**GMINA JELCZ-LASKOWICE**  
ul. W. Witosa 24  
55-220 Jelcz-Laskowice

### **Odpowiedzi na zapytania wykonawców dotyczące treści SWZ**

**Dotyczy:** postępowania pn. „Przebudowa i rozbudowa PSP nr 1 w Jelczu-Laskowicach oraz budowa budynku kotłowni gazowej wraz z zagospodarowaniem terenu”

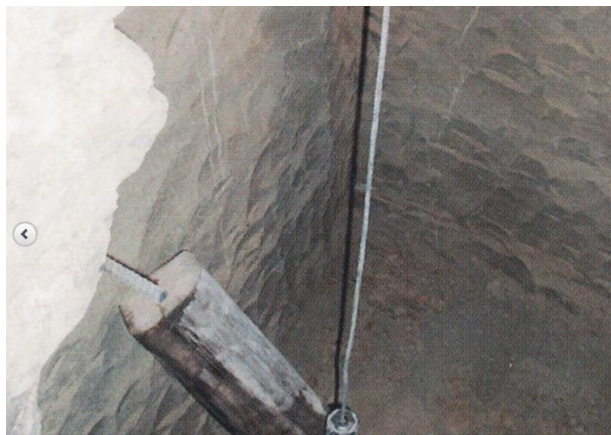
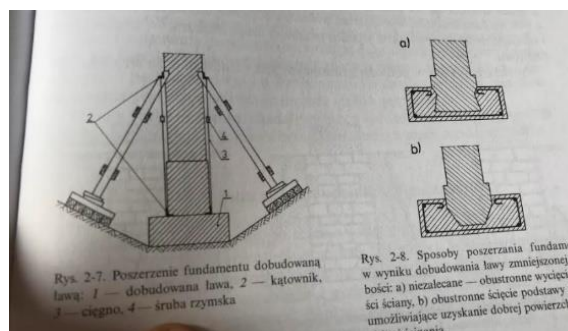
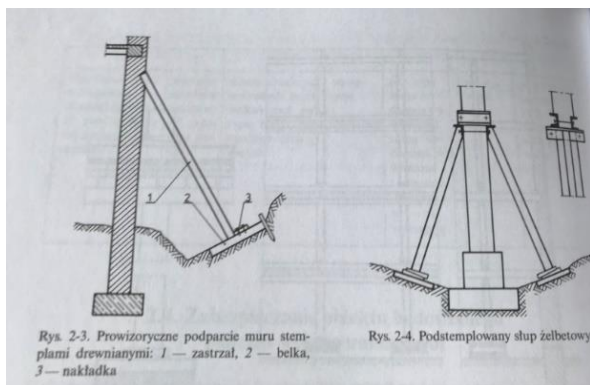
Prosimy o informację w jaki sposób należy podbić istniejące fundamenty w osi CP' rysunek A-07, w osiach A i B rysunek A-08, osiach 7,8,9 na rysunku A-10. Na tych rysunkach jest tylko informacja, że szczegółowe wytyczne znajdują się w projekcie konstrukcji. Projekt konstrukcji nie zawiera takich informacji.

Zamawiający nie dysponuje projektami wykonawczymi. Patrz odp. Pytanie 1

#### Zalecenia konstruktora dotyczące technologii wykonania:

„Podbijanie fundamentu wykonuje się następująco: Dzieli się go na odcinki po ok 1m i oznacza się je 1,2,3,4,1,2,3,4 itd. Następnie podkopuje się jedyńki i zalewa fragmenty ławy. Zасыpuje się jedyńki i podkopuje dwójki i znów dolewa ławę itd. Podbijanie fundamentu to bardzo trudna i pracochłonna praca. Głębokość fundamentu powinna wynosić 0,8m z uwagi na przemarzanie gruntu.

- Wykonanie wykopów z szalowaniem ścian do głębokości nowego posadowienia. Szerokość wykonywanych szybików powinna wynosić nie więcej niż 1-1,5 m. Typ szalowania zależy od rodzaju gruntu, w którym wykonywane są szybiki i ich głębokości.
- Wykonanie wykopu nad nową ławą. Ten etap prac należy do szczególnie niebezpiecznych ze względu na możliwość odrywania fragmentów starego muru. Mogą tam występować luźno położone kamienie lub też fragmenty uszkodzonego muru. W celu zapewnienia bezpieczeństwa robotnikom stosuje się stemplowanie lub też szpilowanie. :

- Zakładanie nowych łąw fundamentowych. Po wykonaniu podkopu pod starym fundamentem zakładane jest zbrojenie łąwy. Ciągłość zbrojenia zapewniona jest dzięki nabijaniu w grunt z jednej i drugiej strony prętów zbrojeniowych, do których przyspawane jest zbrojenie podłużne łąwy. Analogicznie przy wykonywaniu sąsiednich szybików po wykonaniu wykopu i osłonięciu prętów dowiązywane jest zbrojenie kolejnego odcinka

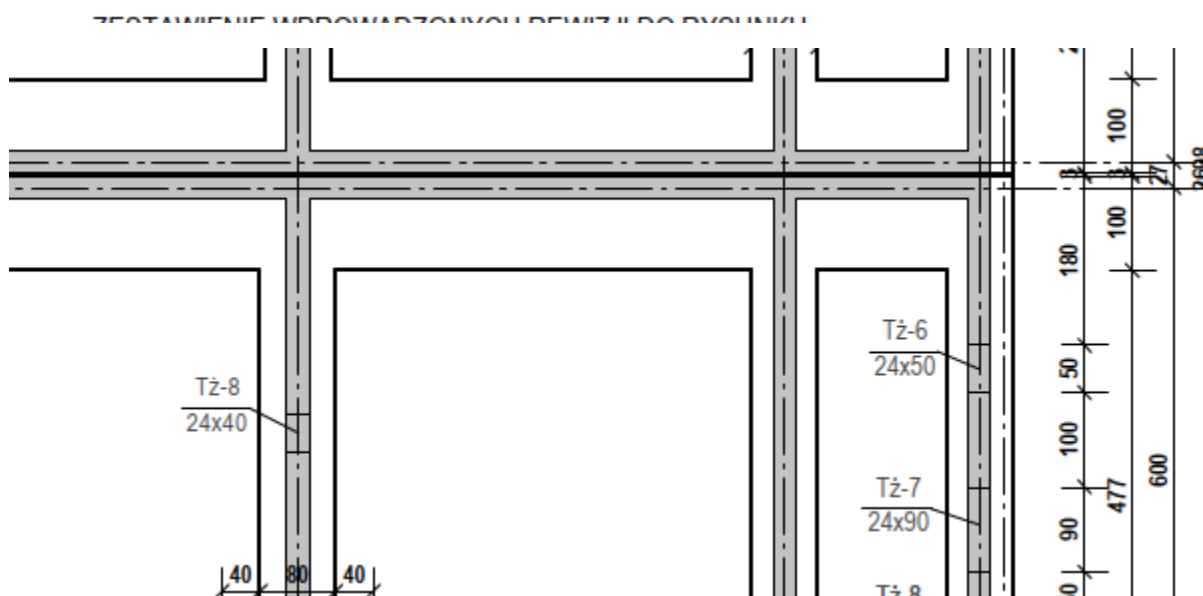
Na rysunku nr A-14 projektu PT brak opisu warstw ścian fundamentowych. Prosimy o informację czy ściany fundamentowe mamy wycenić jako żelbetowe czy murowane. Projekt konstrukcji również nie zawiera tej informacji.

Ściany fundamentowe zaprojektowano jako żelbetowe.

Ściany fundamentowe zaprojektowano jako żelbetowe. Na rysunku jest odpowiednie oznaczenie: Ściany fundamentowe części A Zbrojenie w postaci strzemion wystających z ławy fundamentowej #12 co 15 cm poprzecznie, w otworach większych niż 2m #12 co 10 cm a podłużnie w ławach #10-#12 co 10 cm

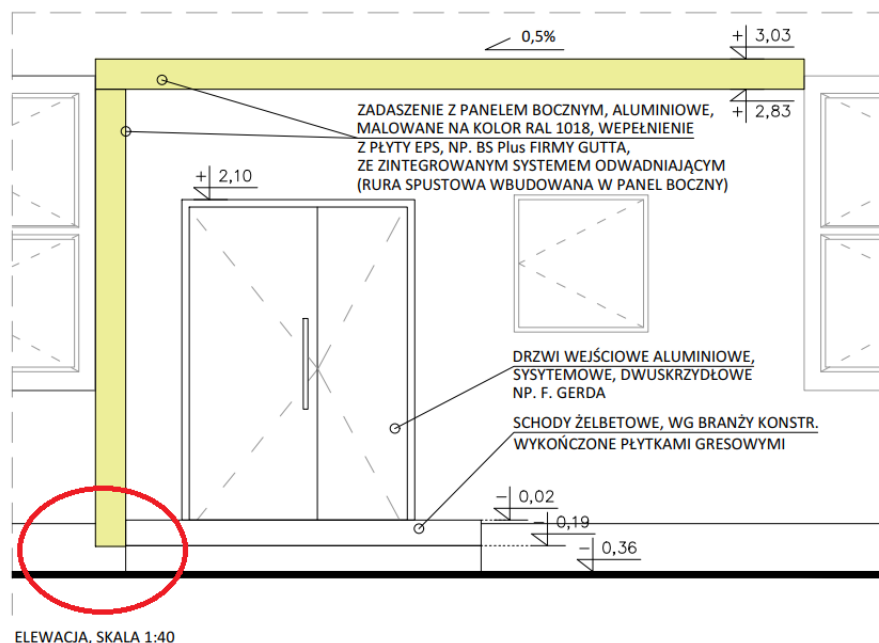
Prosimy o informację na jakim poziomie należy posadowić zadaszanie nad wejściem w części B. Na rysunku A-D04\_DETAL ZADASZENIA NAD WEJŚCIEM DO CZĘŚCI B jest to niejasno oznaczone (załącznik do pytania).

OBUDOWA ZADASZENIA POWINNA KOŃCZYĆ SIĘ NA SPOCZNIKU SCHODÓW.

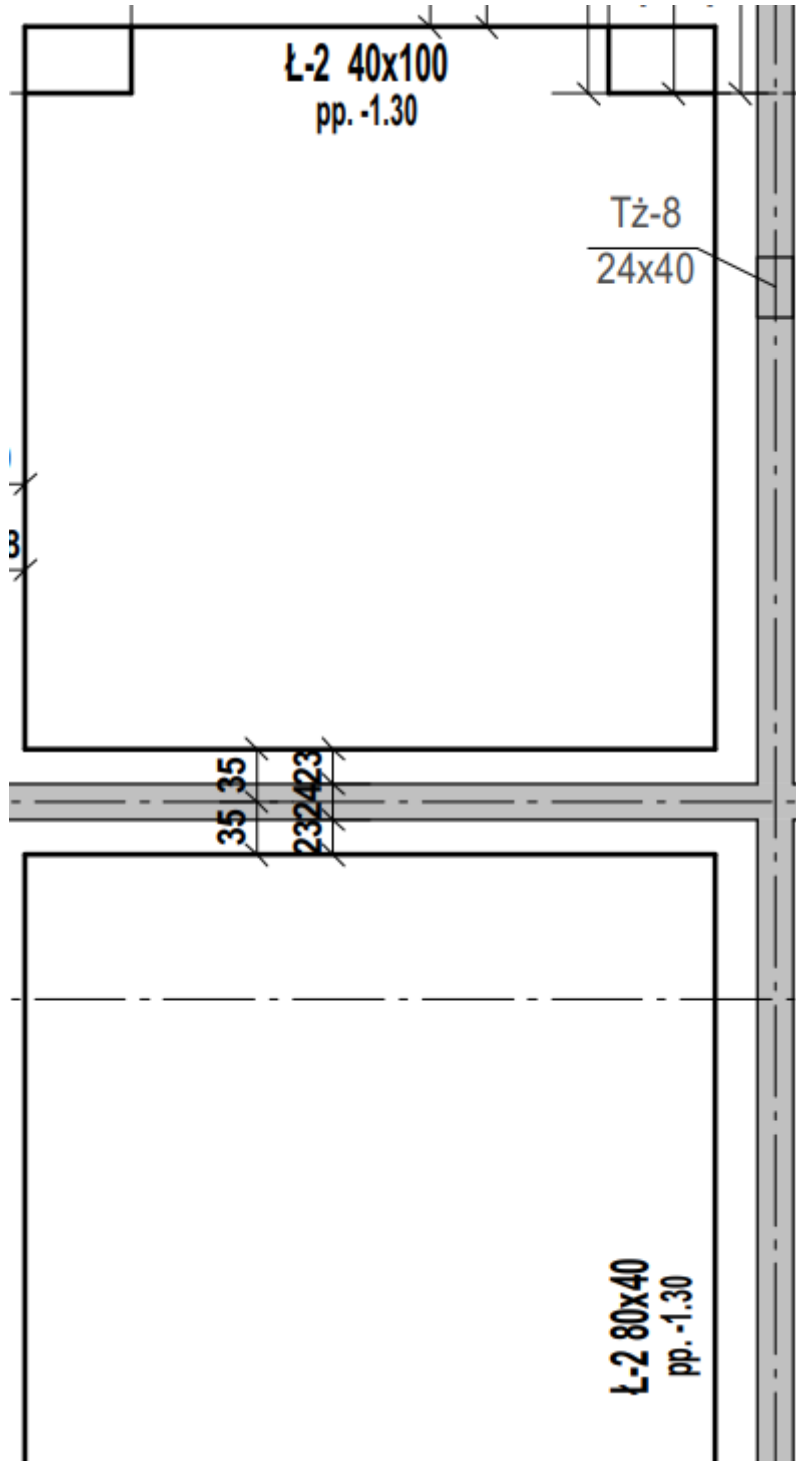
Prosimy o poprawienie oznaczeń łąw fundamentowych na rysunku K-1-RZUT FUNDAMENTÓW CZ.A. Dwie łąwy o różnych wymiarach oznaczono jako "Ł-2" (pokazano na załączonym do pytania fragmencie ww. rysunku).

Sugerować się wymiarami ław fundamentowych (skorygować odpowiednio omyłkę pisarską).

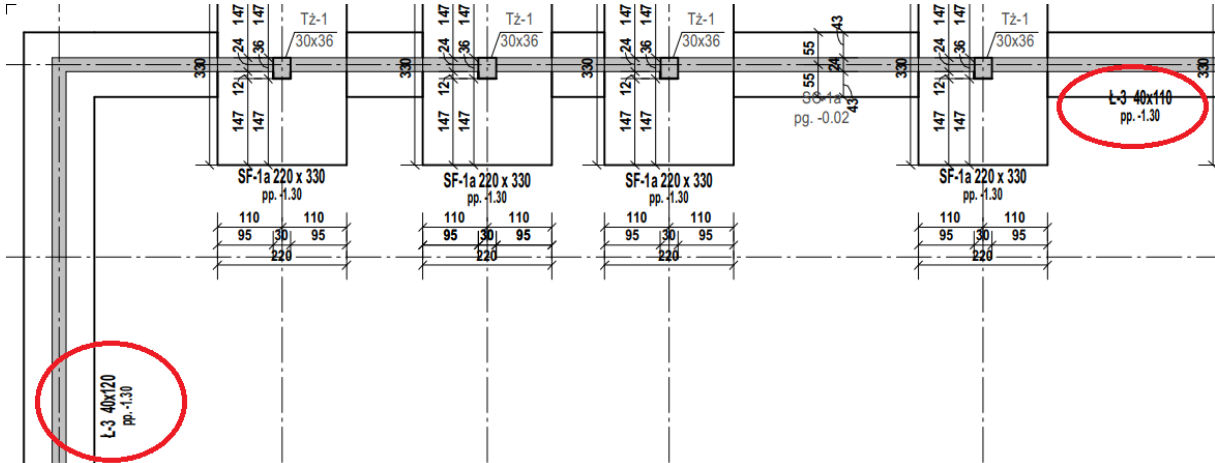
Prosimy o poprawienie oznaczeń ław fundamentowych na rysunku K-1-RZUT FUNDAMENTÓW CZ.A. Dwie ławy oznaczono jako "Ł-3" mimo różnych wymiarów (w załączniku do pytania fragment rysunku przedstawiający opisaną niedogodność).

Sugerować się wymiarami ław fundamentowych (skorygować odpowiednio omyłkę pisarską).

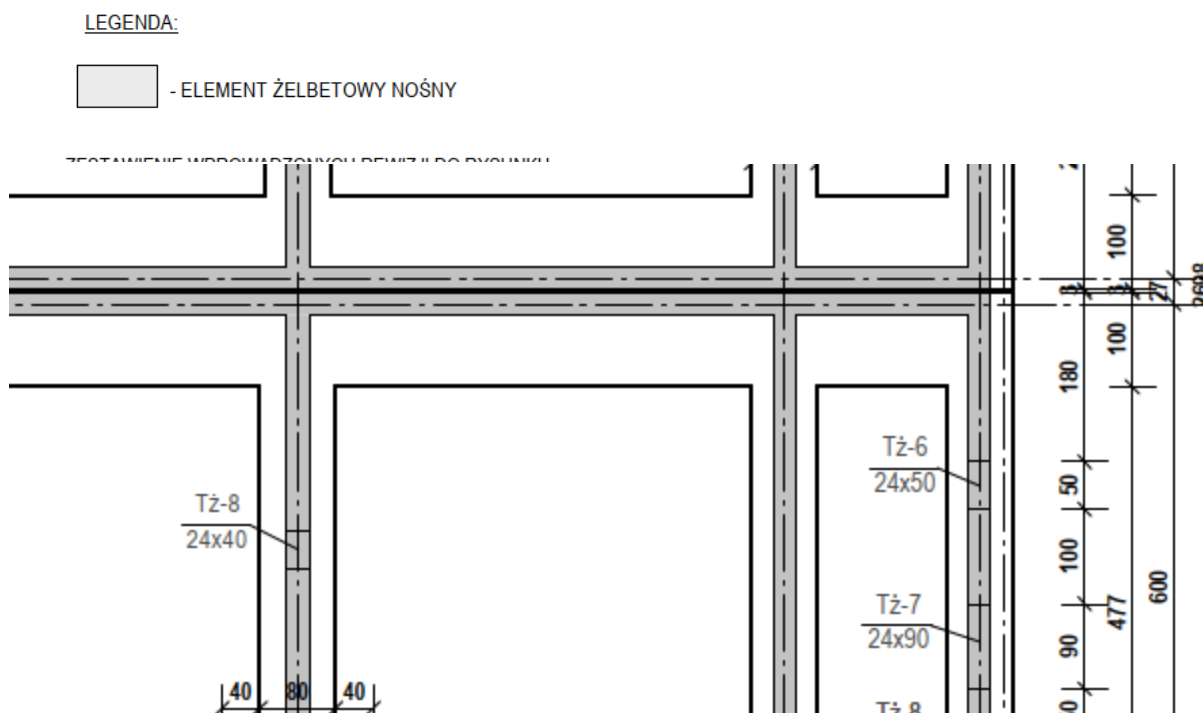
Czy istniejący budynek szkoły należy odkopać, wykonać izolację istniejących fundamentów oraz opaskę żwirową ?

Jak w odp. na pyt. 10. Uwzględnić konieczne roboty przy układaniu opaski tj. korytowanie, zastosowanie podsypki, izolacja od ścian fundamentowych folią kubełkową lub innym materiałem izolacyjnym dopuszczonym na etapie wykonania przez Zamawiającego.
